## **Добавление 2: Глобальные технические правила № 2 Организации Объединенных Наций**

**Глобальные технические правила Организации Объединенных  
Наций, касающиеся процедуры измерения для двухколесных  
мотоциклов, оснащенных двигателем с принудительным  
зажиганием или двигателем с воспламенением от сжатия,  
в отношении выбросов газообразных загрязняющих веществ,  
выбросов CO<sub>2</sub> и расхода топлива**

**Заключительный доклад о разработке поправки 5  
к ГТП № 2 ООН, касающимся процедуры измерения  
для двух- и трехколесных транспортных средств,  
оснащенных двигателем с принудительным зажиганием  
или двигателем с воспламенением от сжатия,  
в отношении выбросов газообразных загрязняющих  
веществ, выбросов CO<sub>2</sub> и расхода топлива**

Рис. А1/7  
Схема для определения числа испытаний типа I

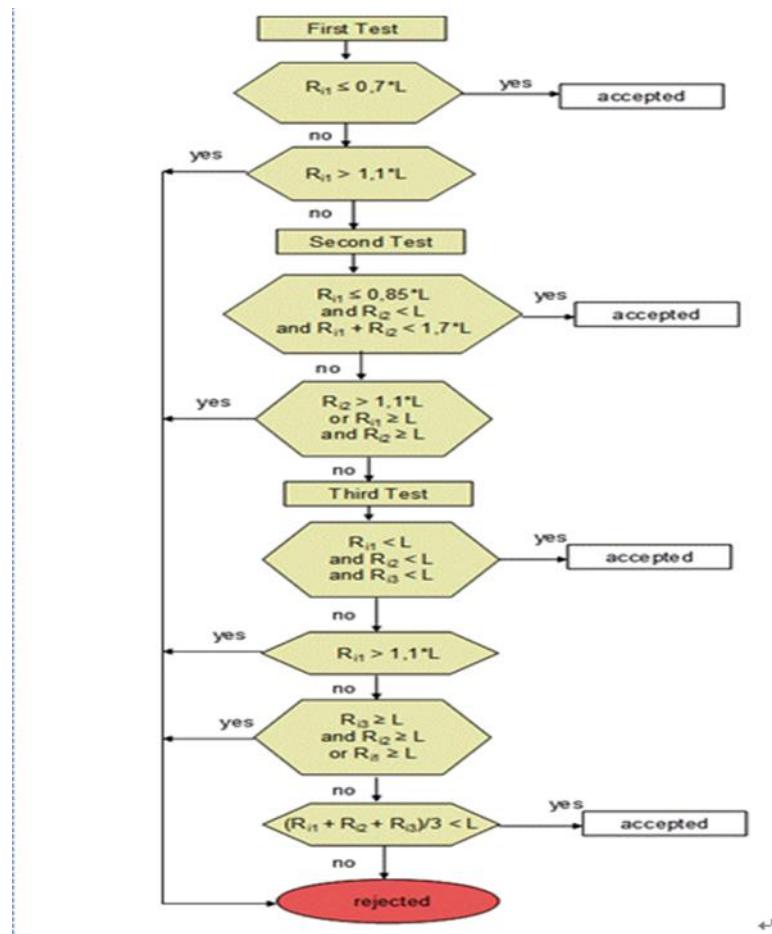
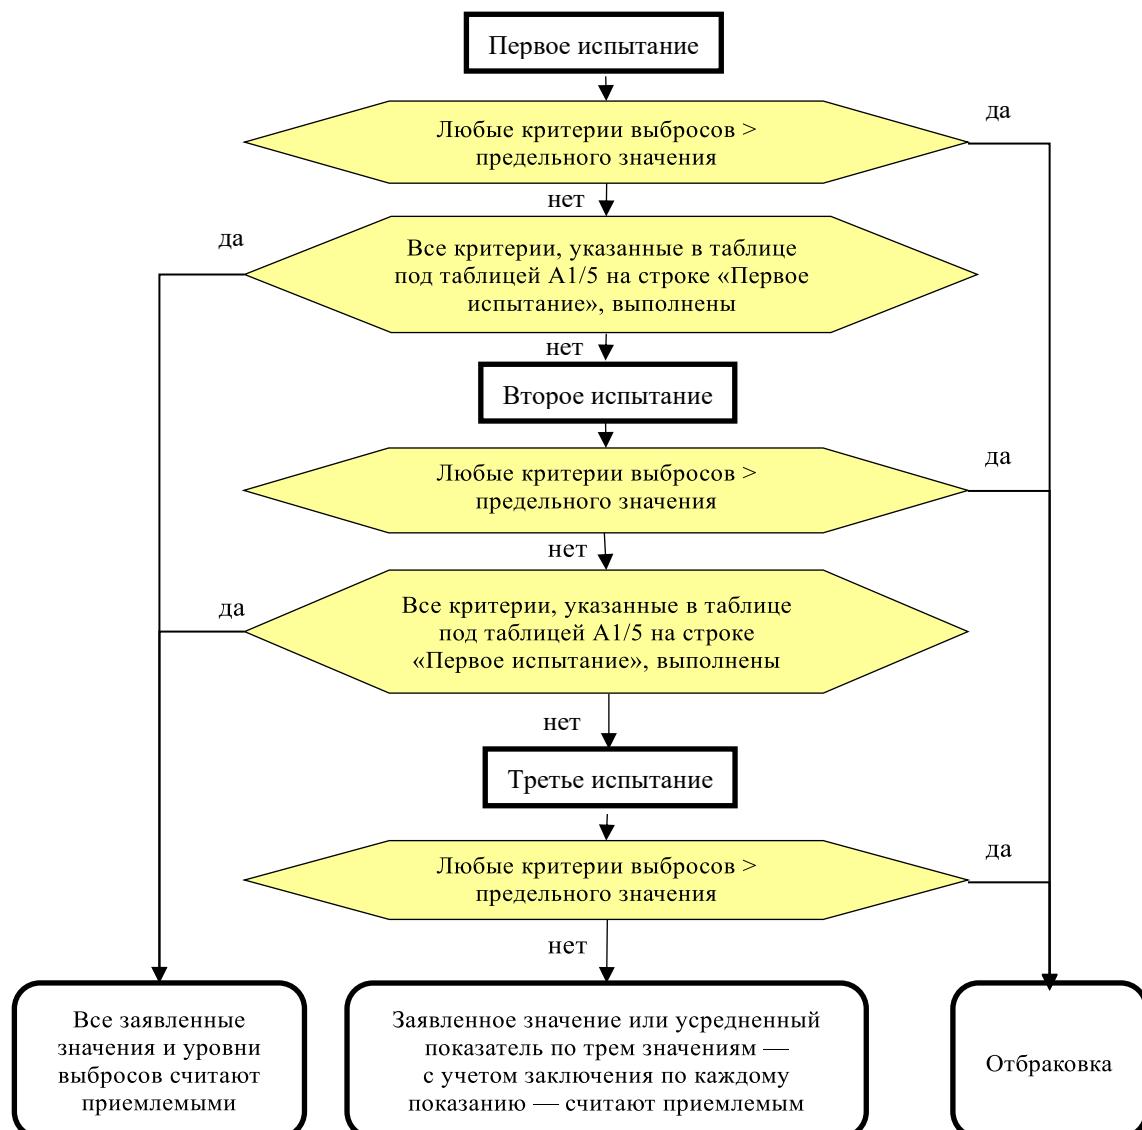
30. В документе EPPR-43-05 (март 2021 года) МАЗМ предложила заменить схему на рис. A1/7, содержащемся в поправке 4, схемой на рис. A6/1 из ГТП № 15 ООН, касающейся ВПИМ (ECE/TRANS/WP29/2020/127), в целях согласования с положениями ВПИМ.

31. Основное отличие по сравнению со старой схемой заключается в том, что в новой схеме было исправление ссылки, а именно: ссылки на таблицу А5/1 изменены на ссылки на таблицу А6/2.

По утверждению Индии (Кумбхар), в ГТП № 15 ООН «заявленное значение или усредненный показатель по трем значениям» предназначены для выбросов CO<sub>2</sub> и загрязняющих веществ, однако такое толкование неприменимо к ГТП № 2 ООН, в которых CO<sub>2</sub> не рассматривается.

На сорок седьмом совещании НРГ по ТЭТХ (июль 2021 года) секретариат предложил НРГ изложить свою позицию по схеме, представленной на рис. A1/7 в документе EPPR-46-06, в частности, по вопросу о необходимости третьего испытания на выбросы загрязнителей.

На предыдущем сорок шестом совещании НРГ по ТЭТХ Китай поднял вопрос о том, нужно ли проводить третье испытание для выбросов загрязнителей.

Китай напомнил о своей просьбе, высказанной на предыдущем сорок шестом совещании НРГ по ТЭТХ, об уточнении вопроса о необходимости третьего испытания для выбросов загрязнителей.

МАЗМ обещала пересмотреть схему в соответствии с этим комментарием.

Председатель отдал предпочтение сохранению схемы в том виде, в каком она была предложена в EPPR-46-06.

В отсутствие встречных предложений схема в EPPR-46-06 была оставлена в том виде, в каком она представлена на рисунке A1/7, причем было отмечено, что в ГТП № 2 ООН третье испытание применяется только в отношении выбросов загрязнителей.
